REPONSE A L'AVIS DE L'AUTORITE ENVIRONNEMENTALE

AMÉNAGEMENTS DE PROTECTION CONTRE LES INONDATIONS DE LA MOSSON À JUVIGNAC

9 mars 2022

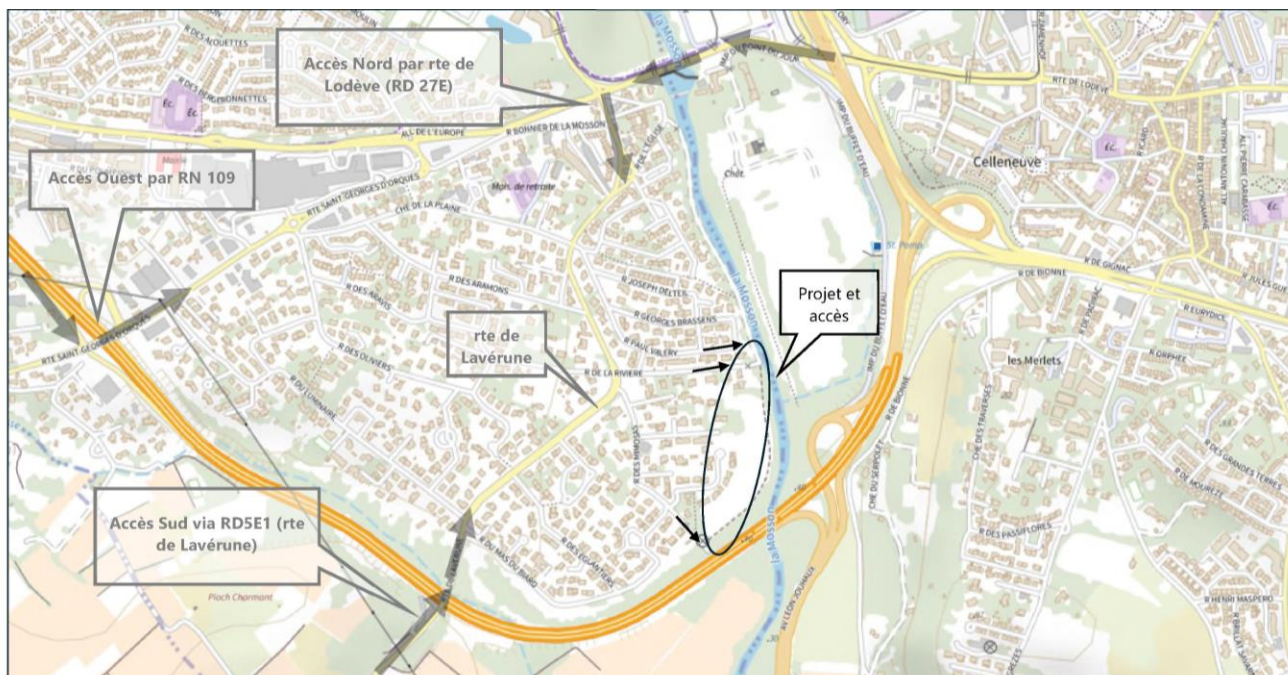
Pendant la phase de déconstruction de la digue existante, un stock de terre devrait permettre de fermer rapidement le système d'endiguement à l'annonce d'une crue (page 47).

La MRAe recommande de préciser les modalités de cette « fermeture », tant en termes de temps d'action pour l'intervention qu'en termes de stabilité physique de ce dispositif.

La digue sera construite par plot, c'est-à-dire par portion de 40 ml. Le terrassement de la digue actuelle n'interviendra qu'au moment du raccordement de la future digue sur le remblai de la RN 109. C'est au cours de cette phase que l'entreprise devra veiller au maintien du niveau de protection actuelle du quartier de la Plaine.

Pour rappel, les investigations géotechniques réalisées sur la digue actuelle ont montré un risque de défaillance non négligeable (perméabilité élevée, présence d'éléments grossiers dans le corps de digue, cohésion faible et angle de frottement élevé). Sa stabilité en cas sollicitation importante n'est pas garantie, mais l'entreprise devra pouvoir rétablir un niveau de protection équivalent durant toute la durée du chantier (soit 1,5 m / TN).

Pour ce faire, l'entreprise constituera un stock de terres d'environ 240 m³ dédié à la fermeture rapidement du système d'endiguement à l'annonce d'une crue.

Il sera demandé à l'entreprise d'établir une procédure permettant la fermeture de la digue en moins de 12h dès le déclenchement d'une vigilance départementale orange par Météo France ou l'annonce d'un cumul de pluie annoncé > 100 mm/24h. Cette procédure détaillera les moyens matériels (stockages des terres et des engins) et humains prévus par l'entreprise ainsi que leur protocole de mobilisation en astreinte. Le mode opératoire de fermeture « en urgence » sera soumis à la validation du MOE et de la Métropole en phase préparatoire.

COUPE DU MUR DE RACCORDEMENT

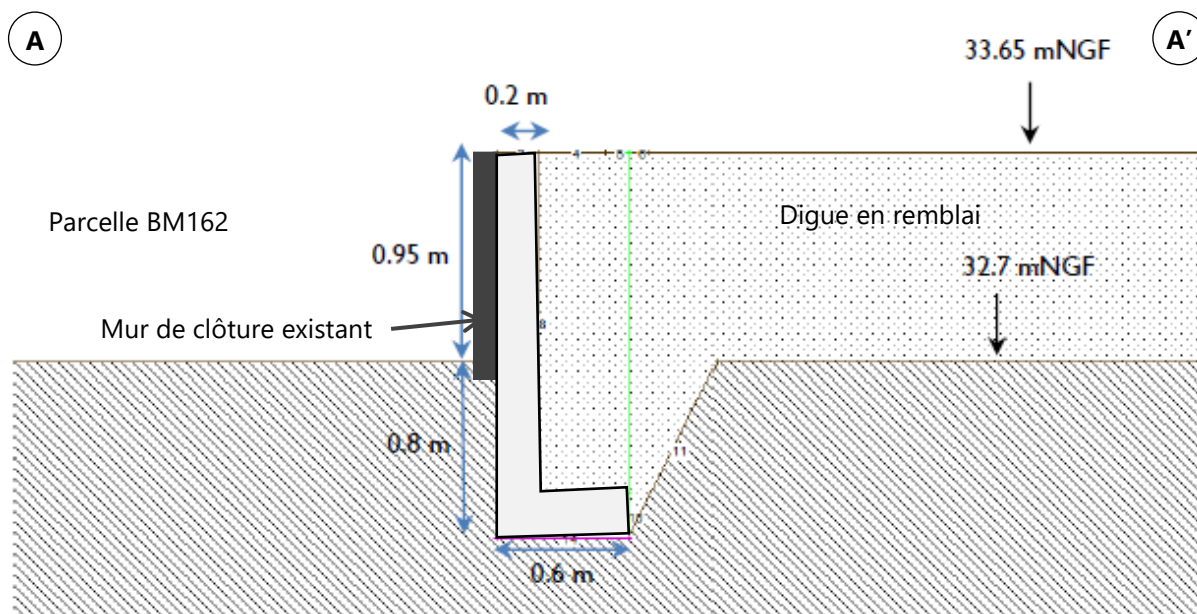
- le raccordement de la digue avec le mur à son extrémité amont soit précisément décrit, le mur devant être considéré comme faisant partie intégrante du système d'endiguement,

La digue du tronçon T1 se raccordera à l'amont sur la parcelle privée BM162. Un mur neuf sera réalisé contre le mur de clôture existant.

Ce mur aura pour fonction d'assurer le soutènement de la digue, de façon à ce que celle-ci ne s'appuie pas sur le mur de clôture privé.

Le mur a été dimensionné dans le cadre de l'étude géotechnique G2 PRO pour assurer la stabilité de l'ouvrage. Compte tenu du projet et de la nature des horizons mis en évidence par les sondages, la réalisation de

fondations superficielles de type semelle filante est envisageable. Il s'agira d'un mur en béton réalisé sur place, ou préfabriqué, en L. L'étanchéité entre ce mur et celui de la parcelle privée sera assurée par un dispositif spécifique. Ces principes constructifs du mur seront précisés et validés lors de la phase de préparation du chantier.
